高浜発電所 1 号炉、2 号炉、3 号炉及び 4 号炉 原子炉設置変更許可申請書 新旧比較表

2021年11月

関西電力株式会社

黒字下線：変更箇所

第2図 発電所全体配置図（添付書類八 第2.1図）

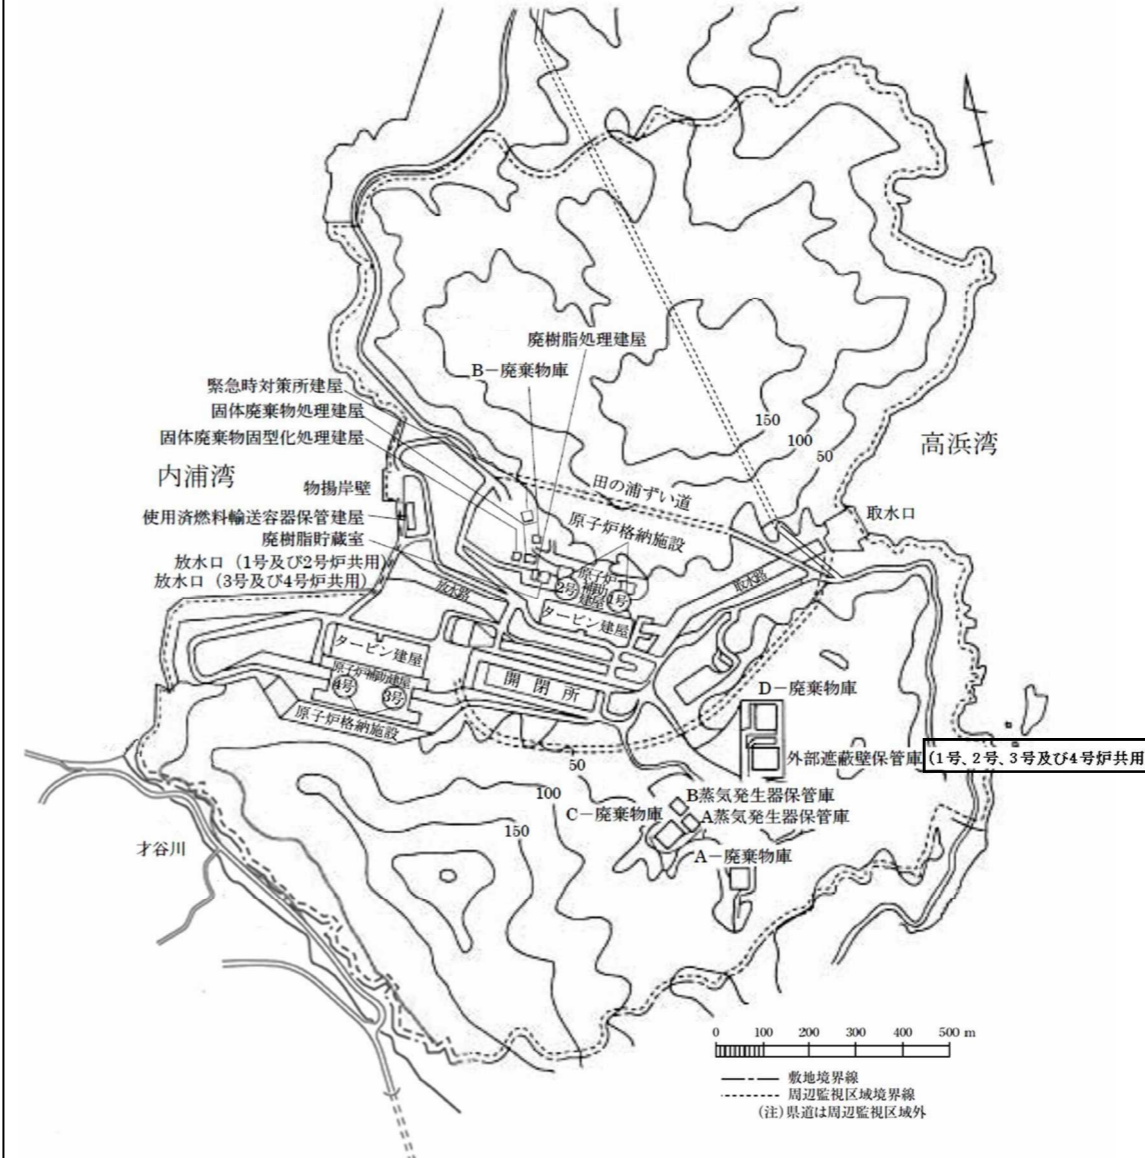
外部遮蔽壁保管庫の共用化

第18図 放射性廃棄物の廃棄施設の流路線図 (添付書類八 第7.1図)

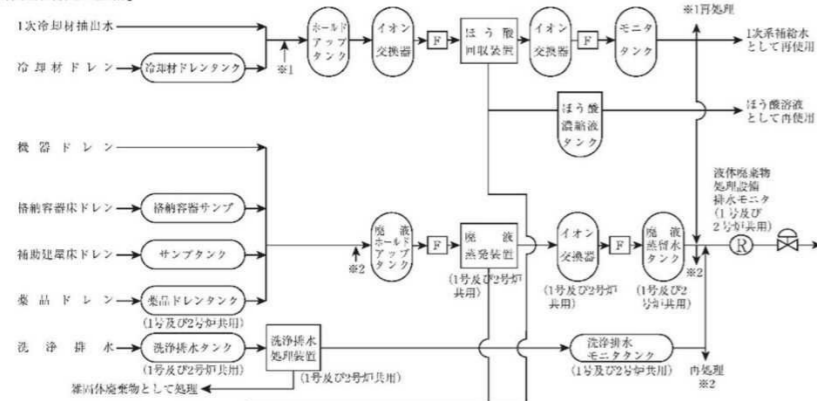
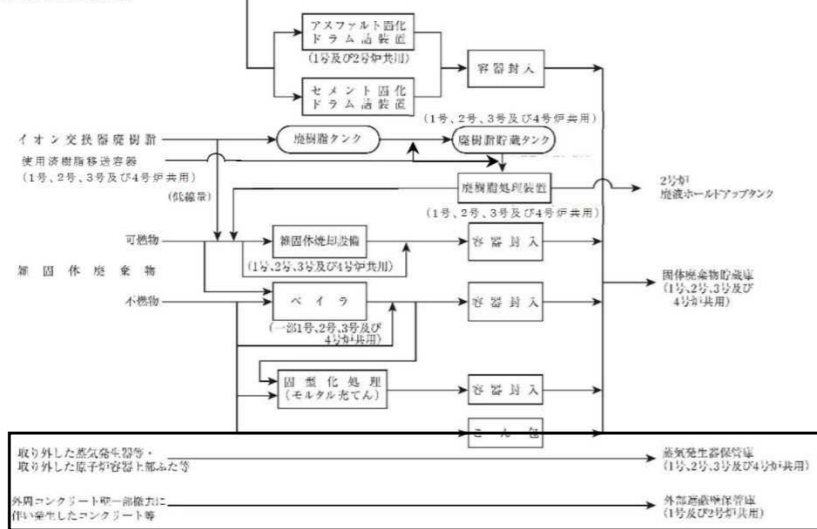
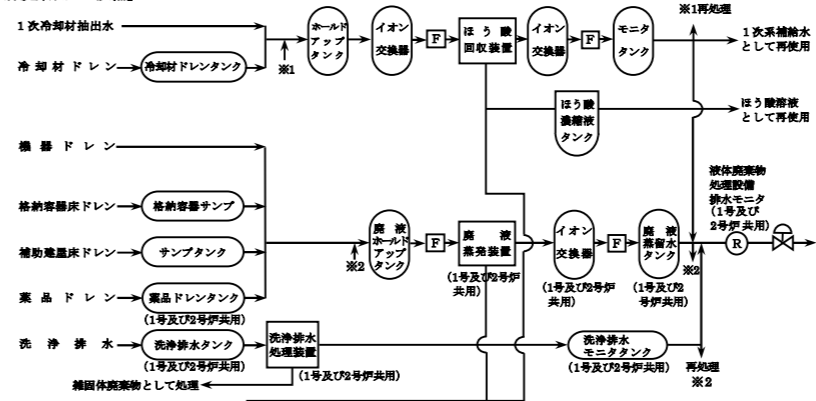
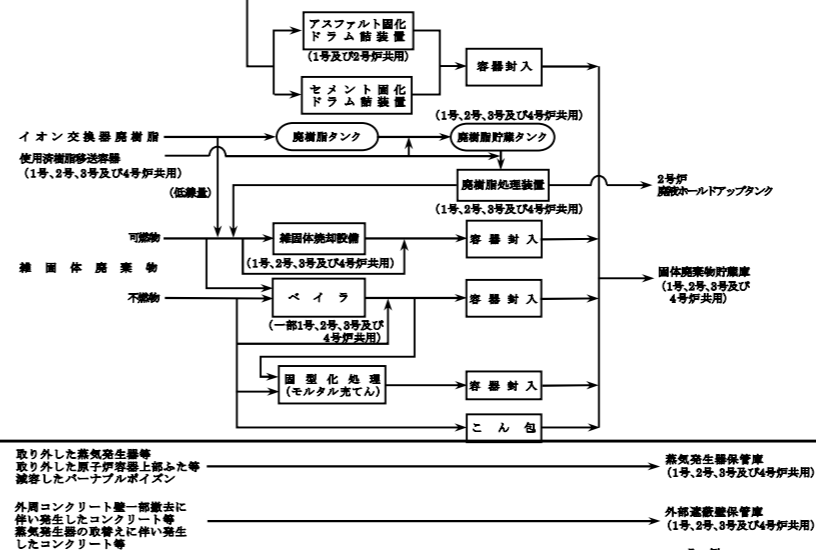
保管対象物の変更
 外部遮蔽壁保管庫の共用
 化

第 18 図 放射性廃棄物の廃棄施設の流路線図（添付書類八 第 7.1 図）

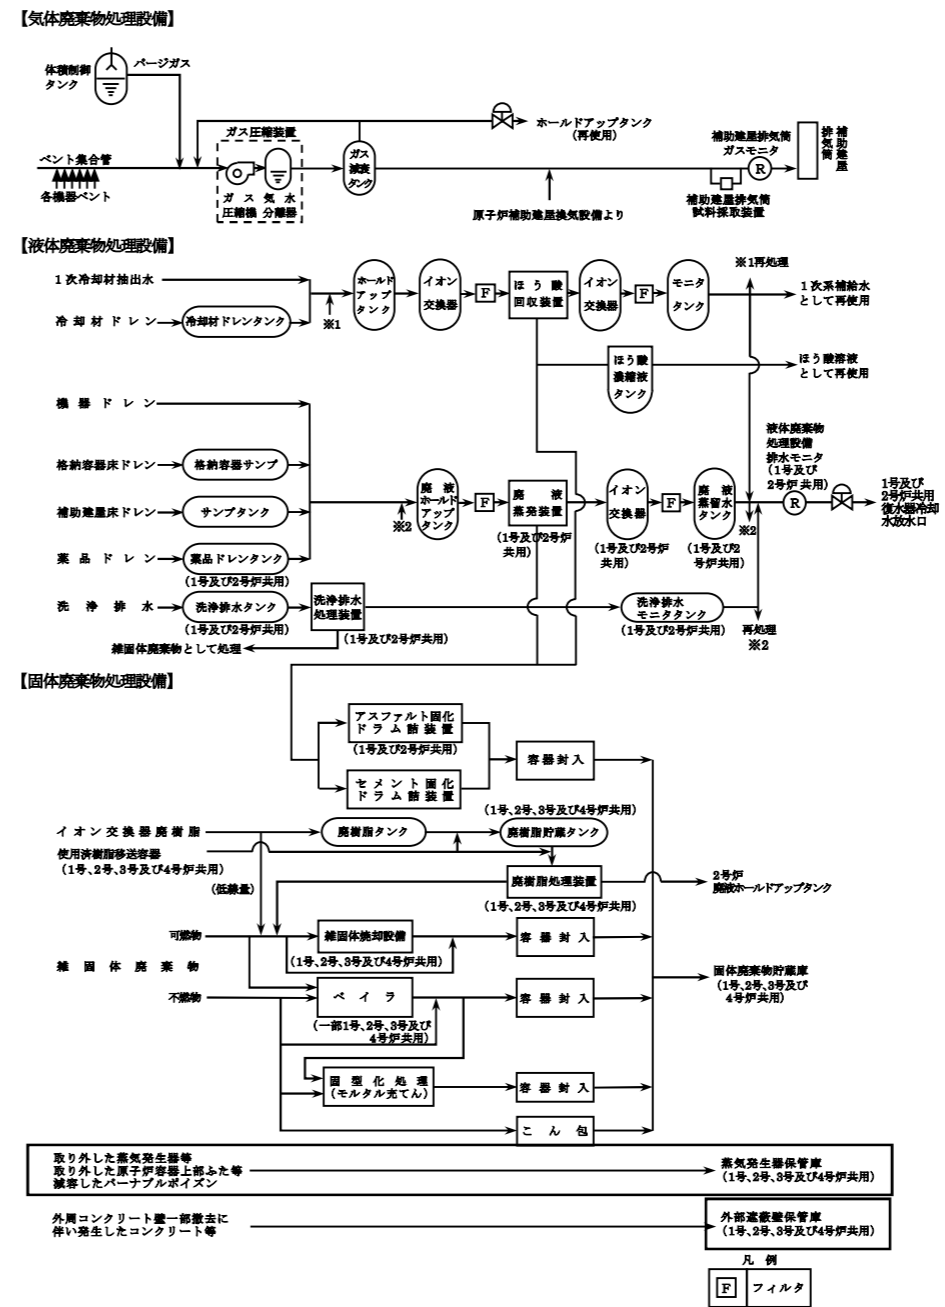
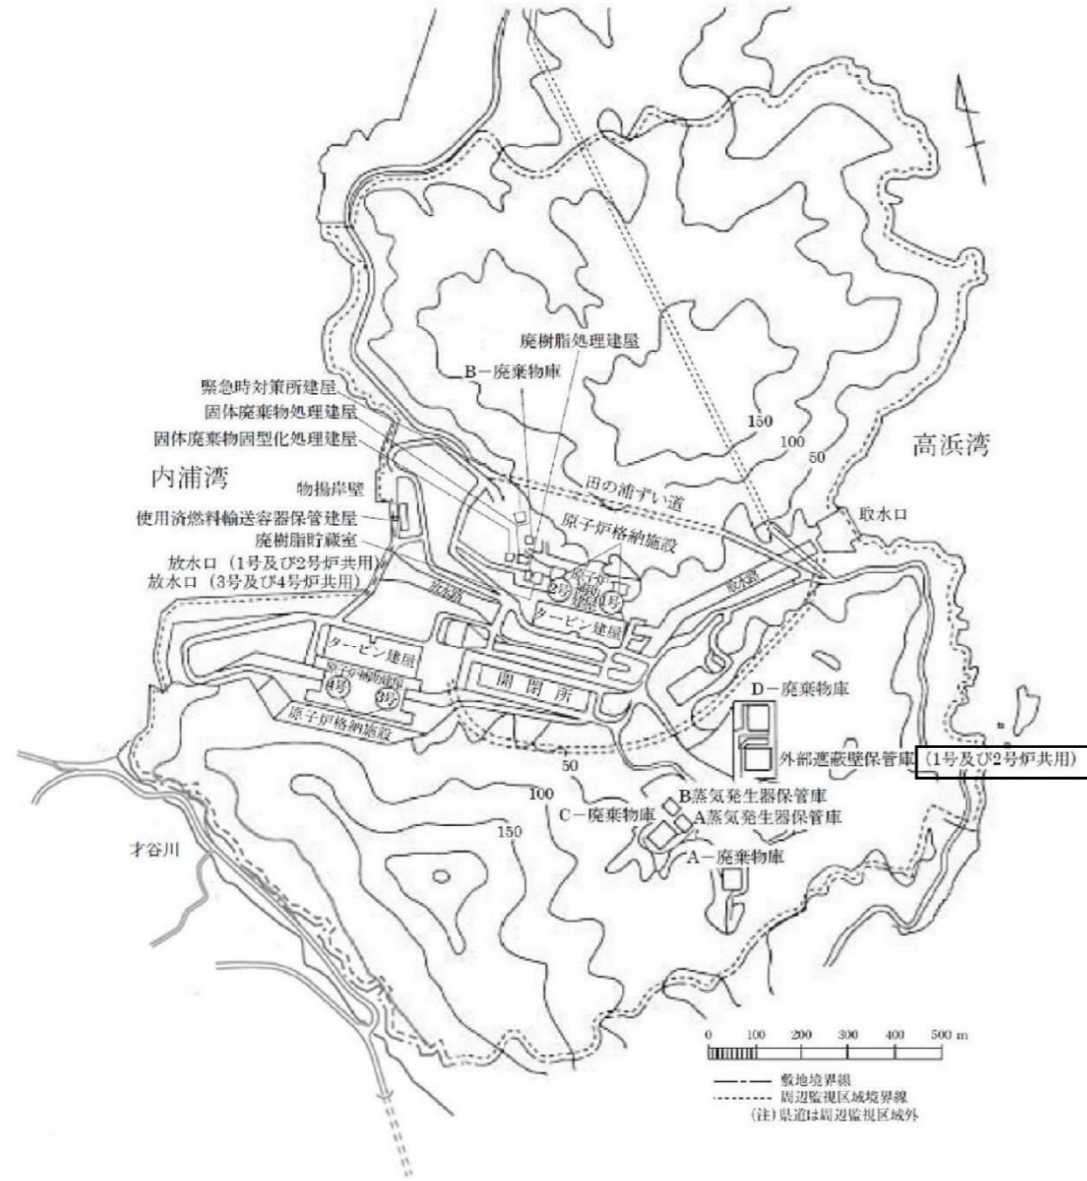
保管対象物の変更
 外部遮蔽壁保管庫の共用化

第2図 発電所敷地付近地図(2)（添付書類八 第2.4.1図）

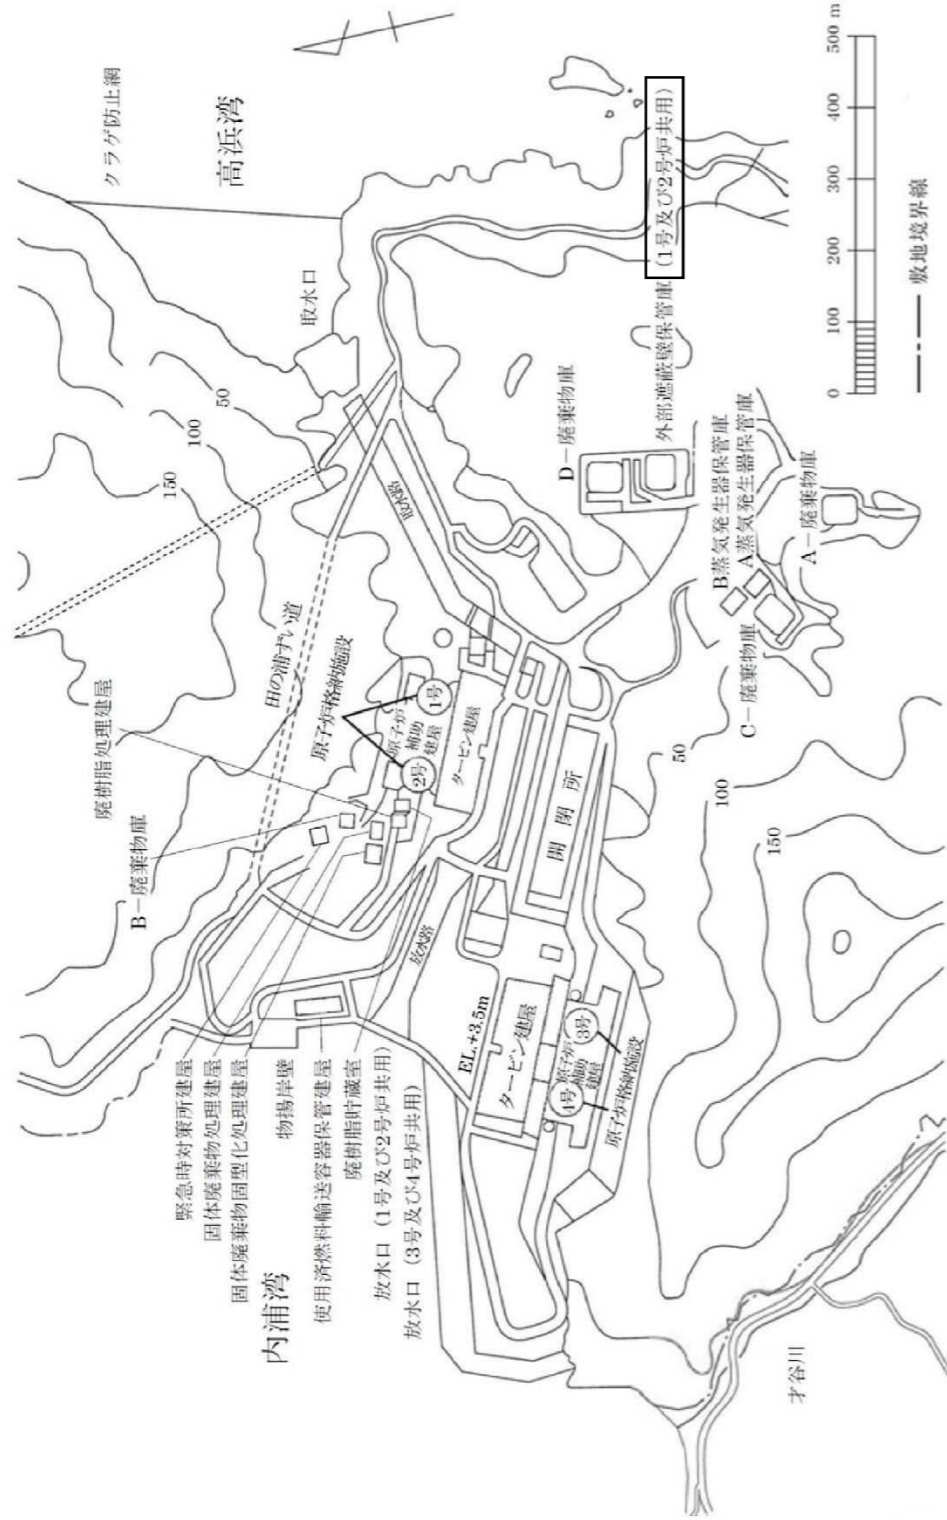
外部遮蔽壁保管庫の共用化

第3図 発電所全体配置図（添付書類八 第2.4.2図）

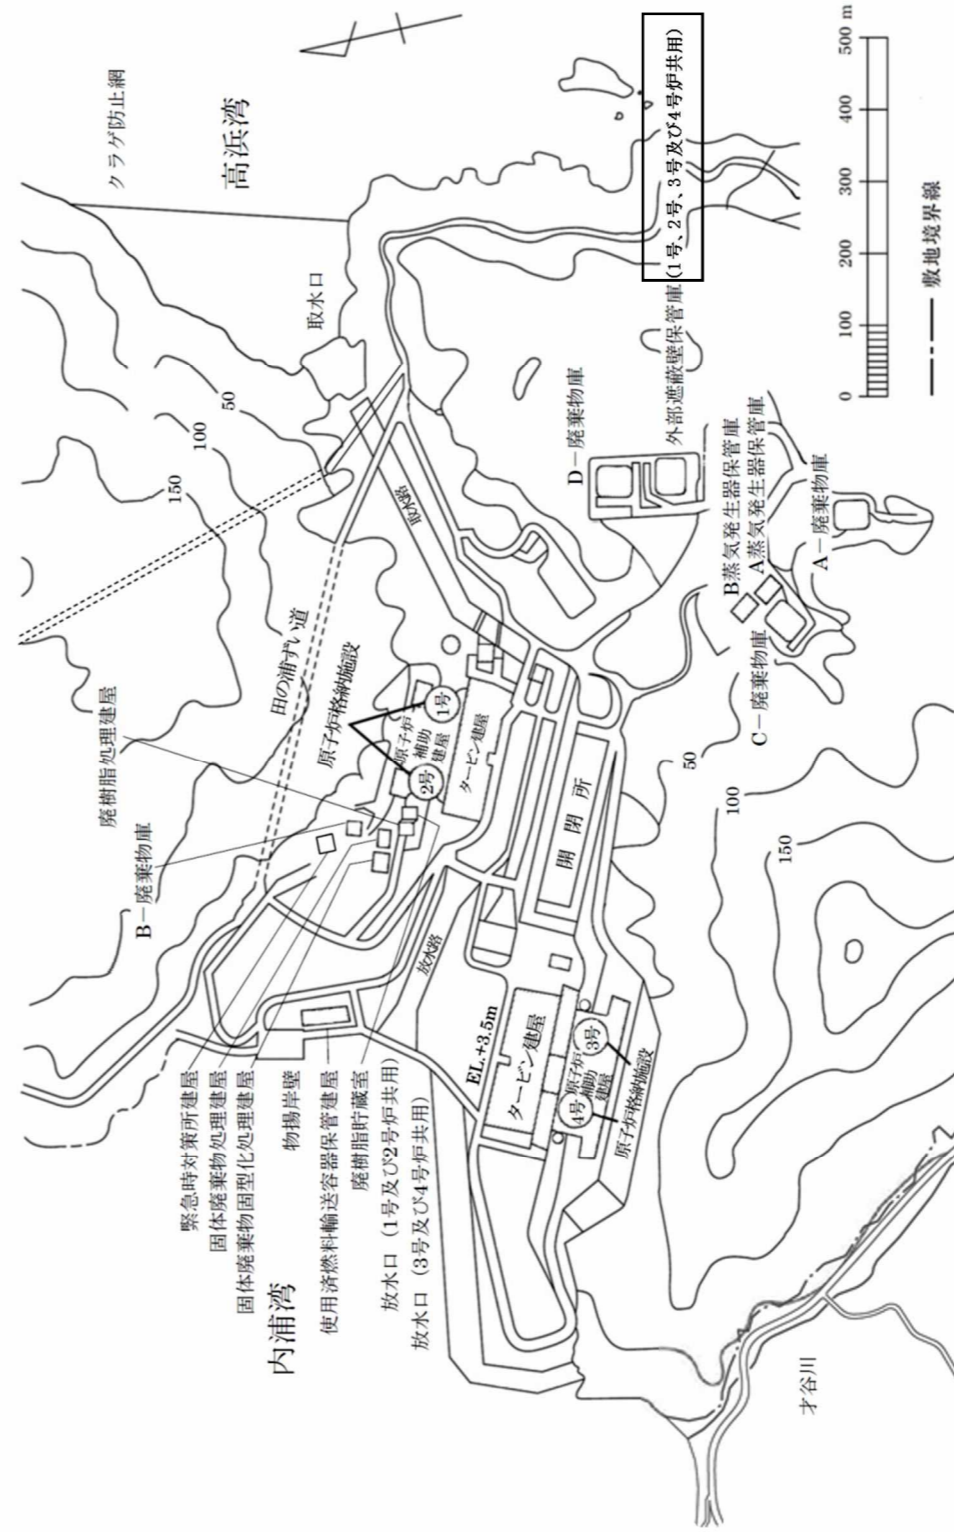
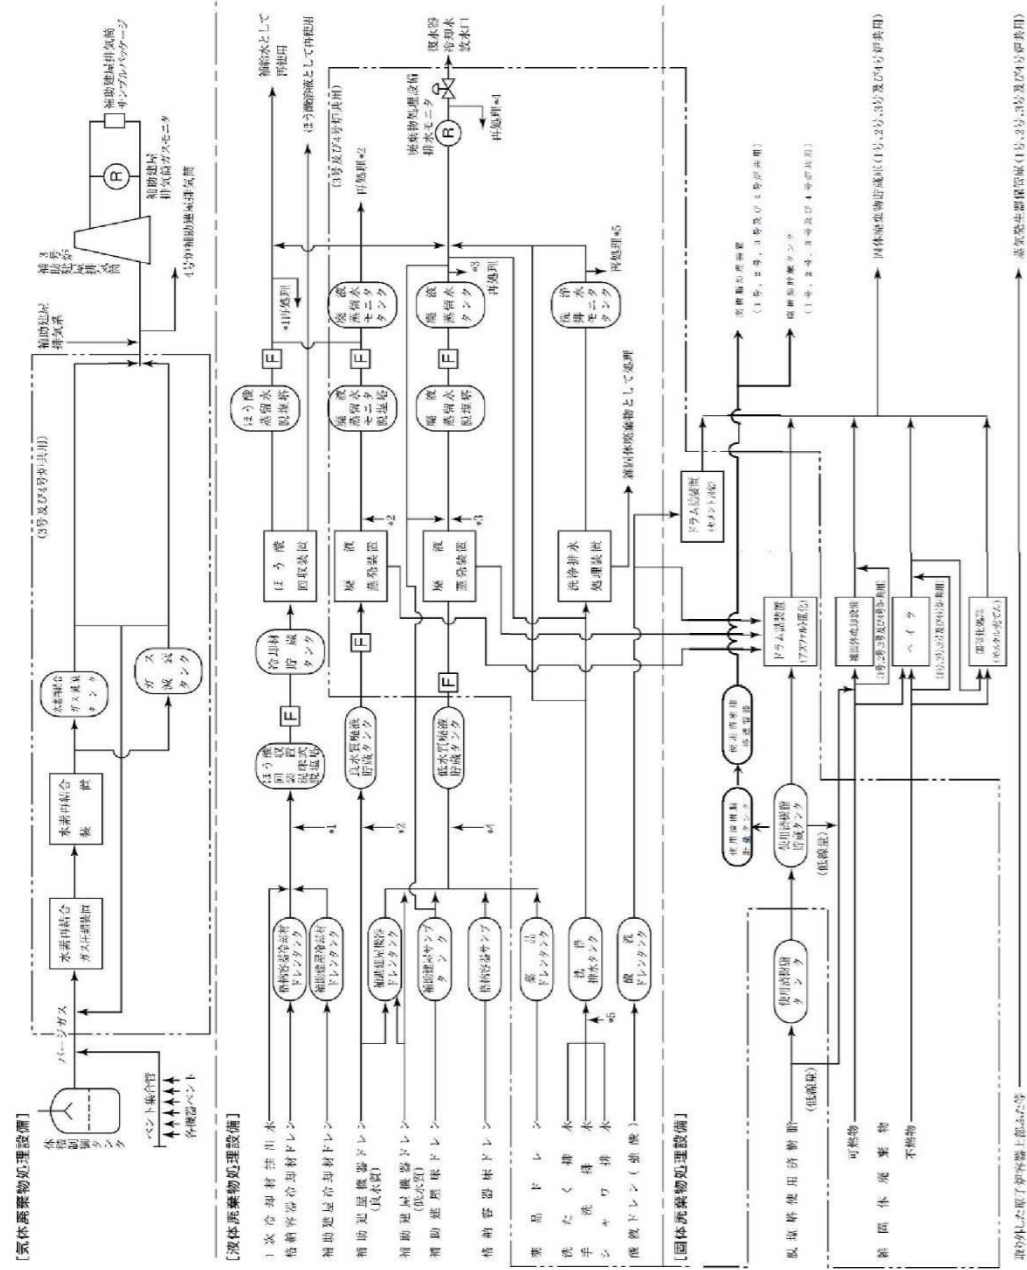
外部遮蔽壁保管庫の共有化

第21図 放射性廃棄物の廃棄施設の流路線図（添付書類八 第7.1.1図）

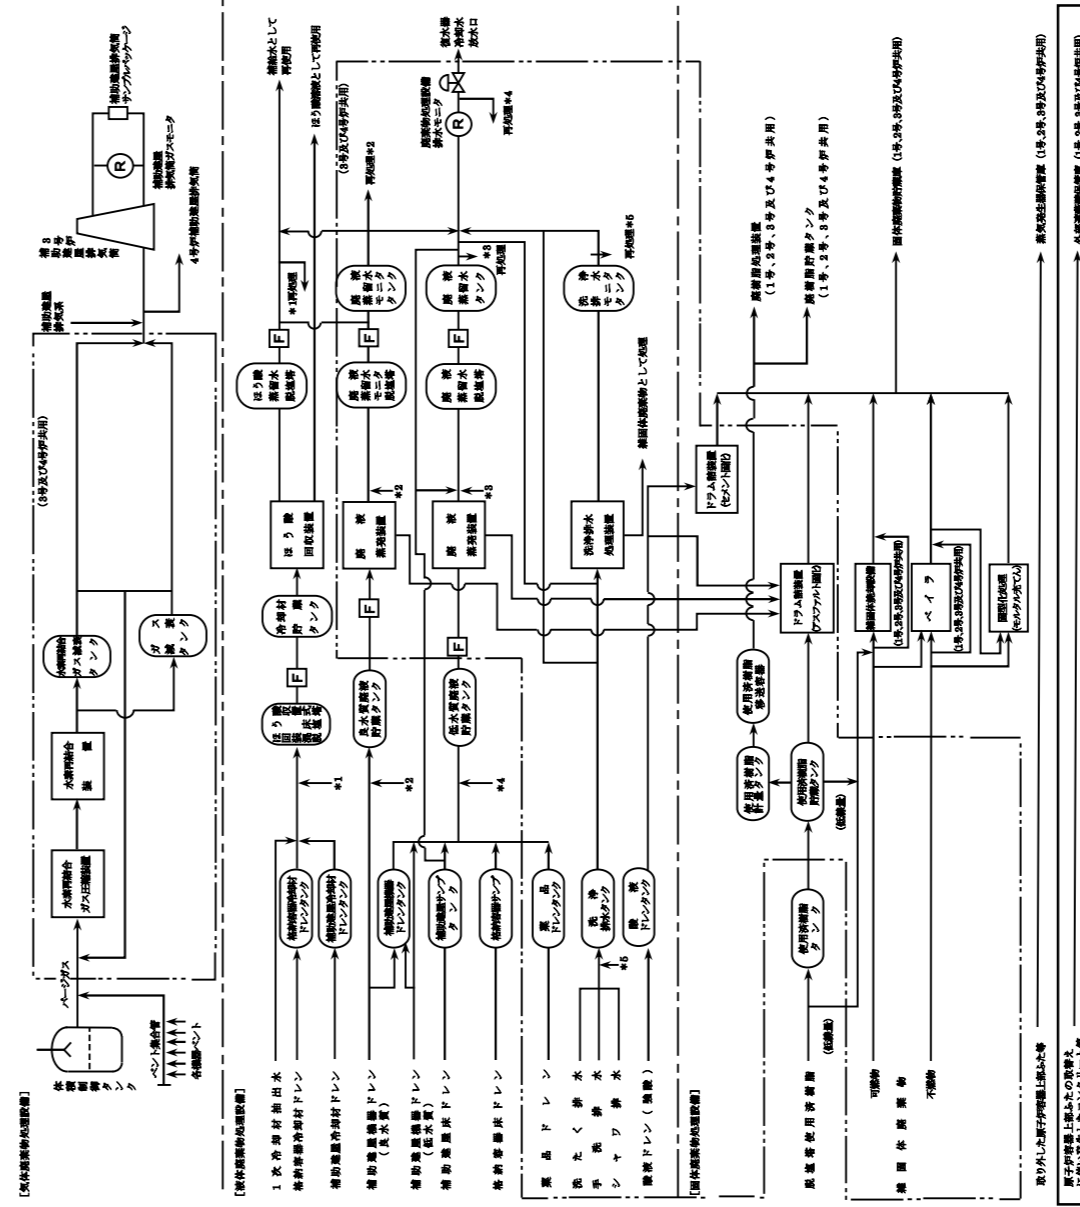
外部遮蔽壁保管庫の共用化
